RELATÓRIO TÉCNICO DE PERÍMETRO – PA MANGAL II/BA

O presente relatório busca apresentar as recomendações a serem consideradas no **perímetro** do Assentamento **Mangal II** conforme Relatório Técnico (nº SEI 22409530), fruto da vistoria em campo do **INCRA**, recebido como anexo III do OFÍCIO Nº 85370/2024/SR(BA)GAB/SR(BA)/INCRA-INCRA.

1. Restrição da faixa de domínio da rodovia estadual BA-161.

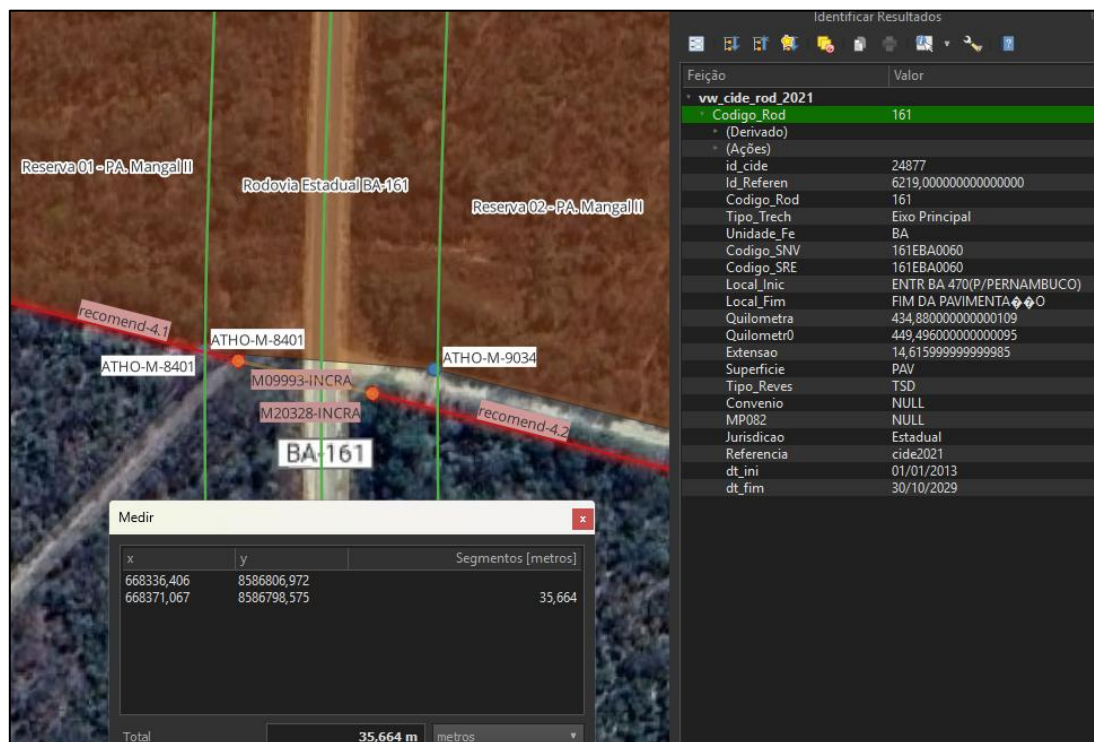
A Figura abaixo evidencia que o trecho do vértice M09993 ao M20328, que estaria sendo destinado a faixa de domínio, passará a ter uma medida de 35 metros. Assim, o valor destinado para a faixa de domínio da rodovia estadual será menor que o padrão de 60 metros que está estabelecido para essa rodovia estadual.

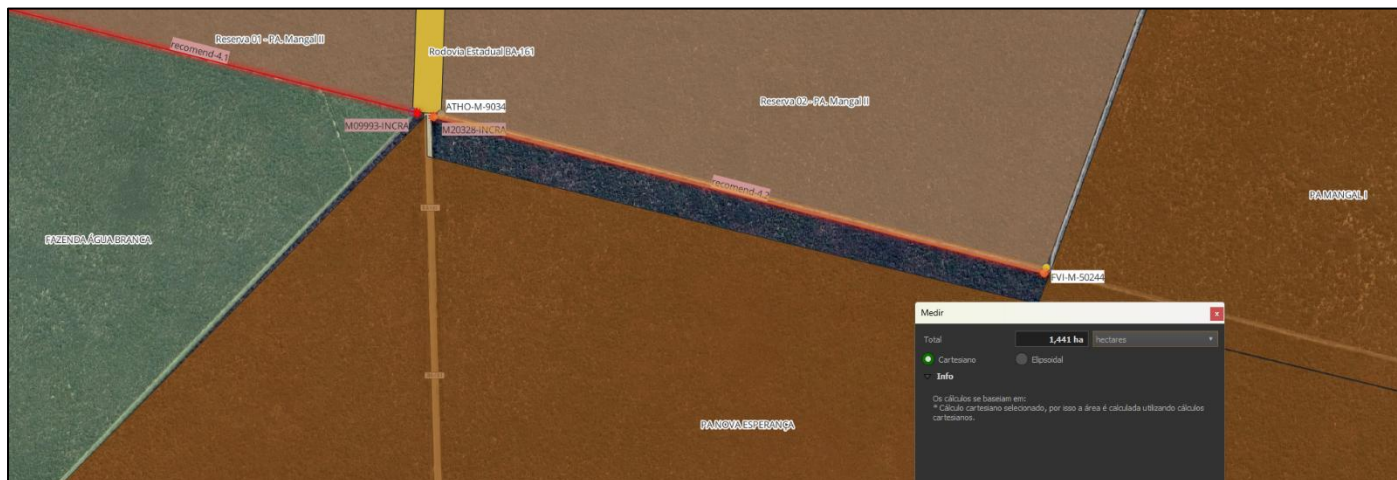
A Figura abaixo evidencia que a área do polígono adicional juntamente ao polígonos dos outros assentamentos disponíveis no Banco de Dados Nacional.

A Figura acima é uma evidência que o trecho do vértice M7953 ao M20328 é confrontante a uma lacuna que, por sua vez, confronta o **PA Nova Esperança**. Ao considerar o polígono da estrada como pertencente ao assentamento Mangal II, não irá solucionar a lacuna presente entre os assentamentos confrontantes. Além disso, pode-se notar que também existe uma estrada que separa o assentamento Mangal II do assentamento Mangal I.

Pensando de maneira holística, essas estradas poderiam compor uma estratégia conjunta para inserção ao SIGEF, pois seria importante a definição da tríplice divisa entre os assentamentos Mangal I, Mangal II e Nova Esperança de forma a contemplar todas as expectativas dos diferentes setores do INCRA.

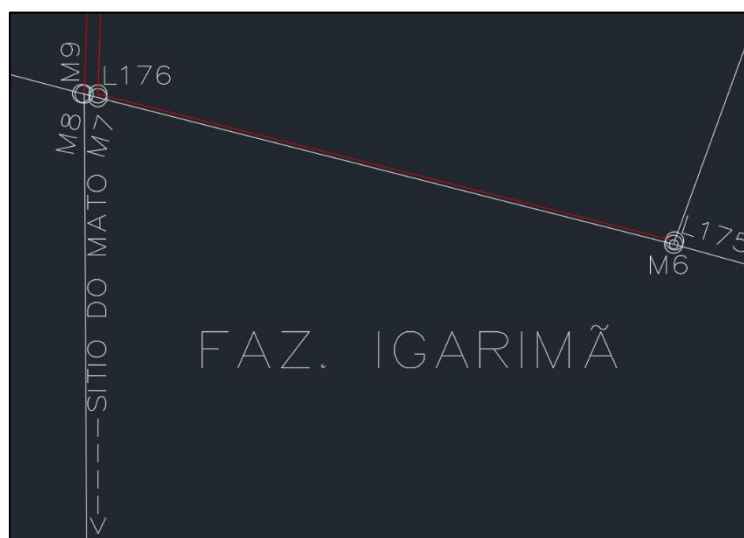
Todavia, conforme Figura abaixo, o pré-projeto do assentamento Mangal II previa uma estrada nesse trecho.

Portanto, caso seja necessário considerar o trecho descrito no subitem 4.2 do Relatório Técnico (nº SEI 22409530), o vértice M20328 terá que ser materializado em campo por Marco cujo posicionamento esteja fora da faixa de domínio da rodovia, tornando-se um vértice M20328-AJUSTADO, mas seguindo o alinhamento do trecho compreendido do vértice M7953 ao M20328. Além disso, deve-se expandir o direcionamento dessa consideração para a definição quanto a inclusão da parcela gerada pelos vértices M7953, M20328-AJUSTADO, ATHO-M-9034 e FVI-M-50244.

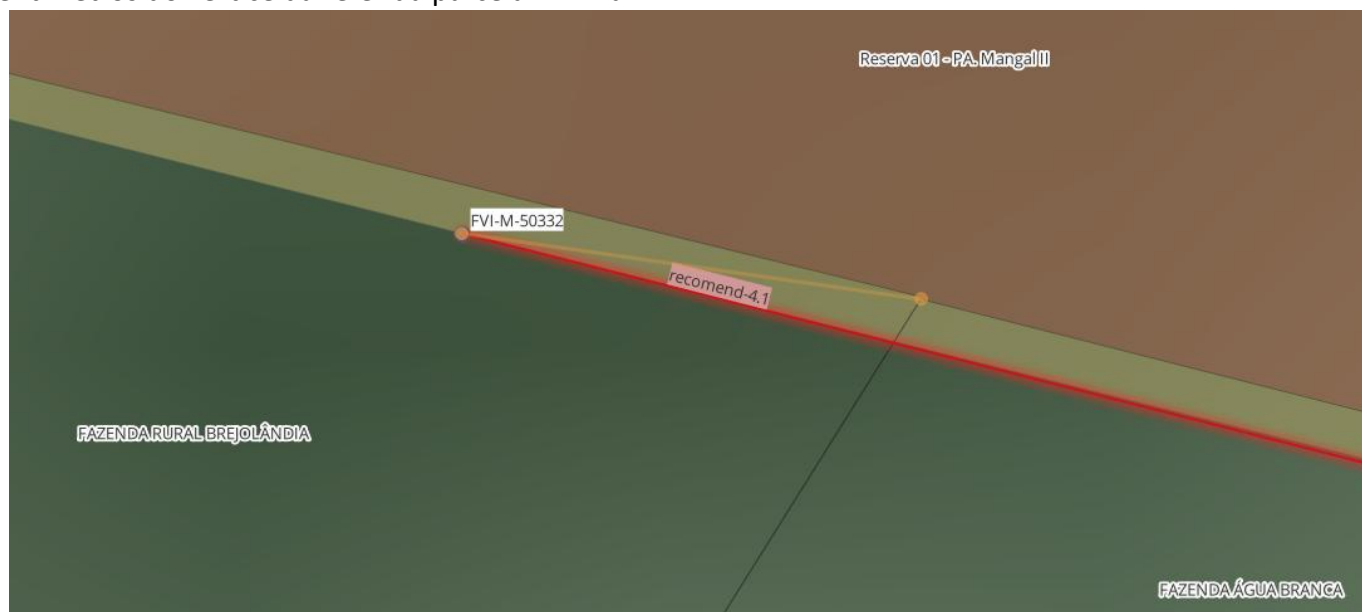
A Figura abaixo evidencia que o vértice FVI-M-50332 está a uma distância de, aproximadamente, 60 centímetros do vértice da referida parcela vizinha.

A Figura abaixo evidencia a adoção de um ponto intermediário do tipo “P” de código FVI-P-107030. Esse ponto seria desconsiderado ao atender a recomendação do Item 4.1 do Relatório Técnico (nº SEI 22409530).

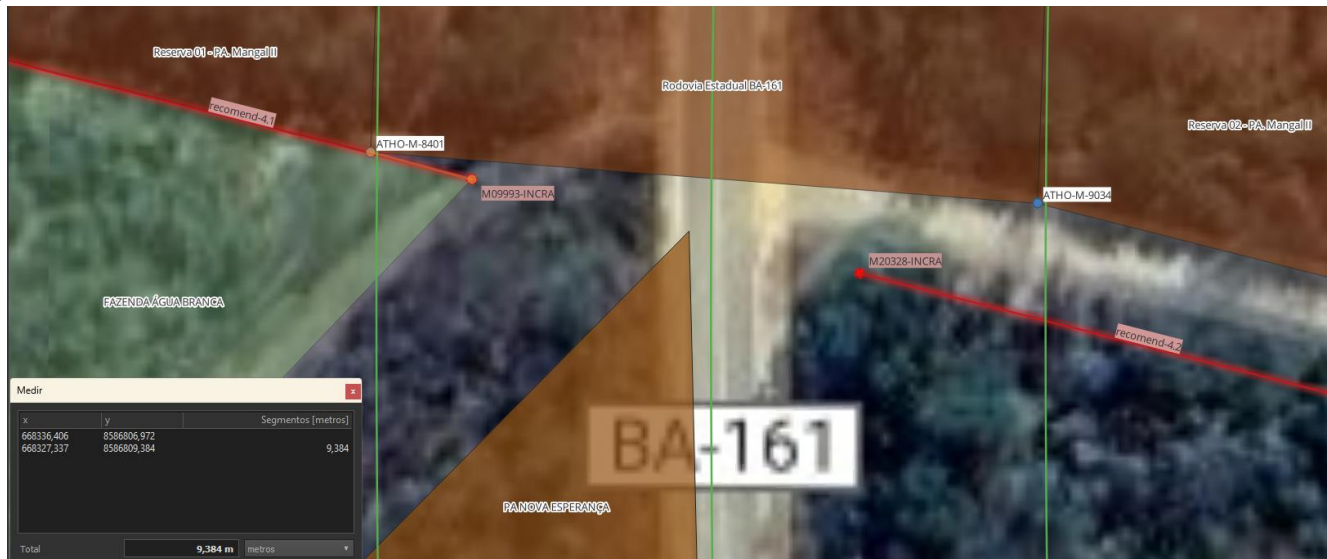
A Figura abaixo evidencia o vértice ATHO-M-8401 e o vértice M09993. A distância cartesiana entre esses dois vértices é de 9,4 metros. Ao considerar o vértice M09993 ao invés do ATHO-M-8401, essa distância significará no valor adentrado a faixa de domínio da rodovia estadual BA-161.

Portanto, caso seja necessário considerar o trecho descrito no subitem 4.1 do Relatório Técnico (nº SEI 22409530), o vértice M09993 terá que ser materializado em campo de forma que o posicionamento esteja fora da faixa de domínio da rodovia, tornando-se um vértice M09993-AJUSTADO, mas seguindo o alinhamento do trecho compreendido do vértice FVI-M-50332 ao M09993.

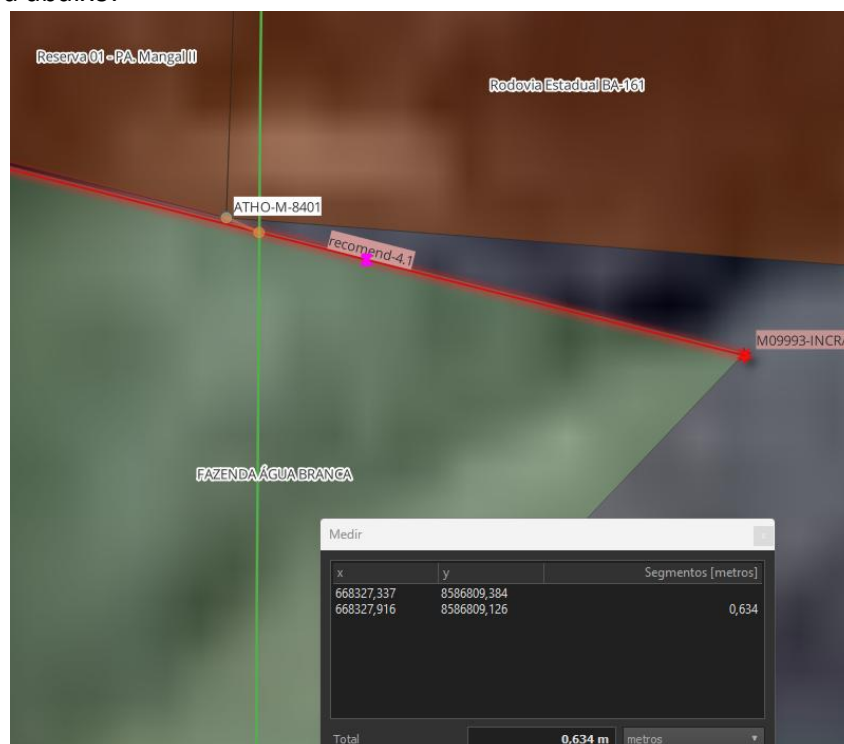
Ao simular tal consideração por meio da medição da distância do vértice ATHO-M-8401 ao vértice M09993-AJUSTADO, pode-se notar que o valor é de aproximadamente 60 centímetros, conforme evidenciado na Figura abaixo.

Assim, acredita-se que essa diferença esteja dentro do erro tolerável, sendo possível a própria adoção do vértice ATHO-M-8401 como limite representante do trecho descrito no subitem 4.1 do Relatório Técnico (nº SEI 22409530).
